VYSVĚTLENÍ ZADÁVACÍ DOKUMENTACE č. 1

Název: Zlepšení dostupnosti turistických atraktivit oblasti masivu Sněžníka I, aktivita: Modernizace silnice III/04314 křiž. s I/43 - Boříkovice - Červená Voda křiž. s I/11

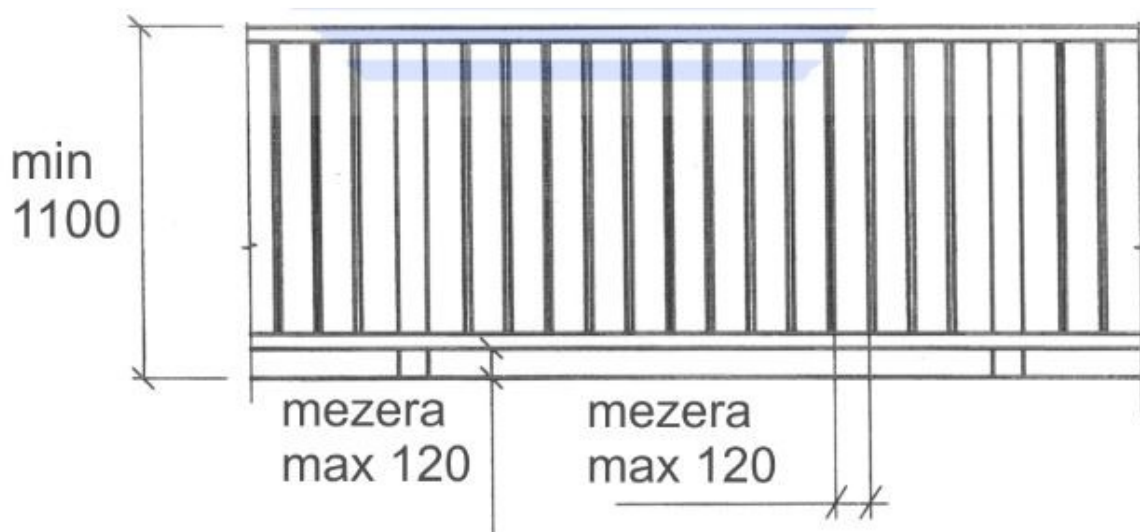
Dobrý den, k výše uvedené stavbě máme tyto dotazy. Z výkazu výměr ani z dokumentace není jasné, jaký tvar má mít zábradlí? Doplní zadavatel chybějící dokumentaci pro SO 201.1, 204.1, 204.2, 205.1, 205.2?

Jedná se o mostní ochranné zábradlí se svislou výplní dle TP 186. Toto zábradlí bude použito na všech stavebních objektech citovaných v dotazu dodavatele.
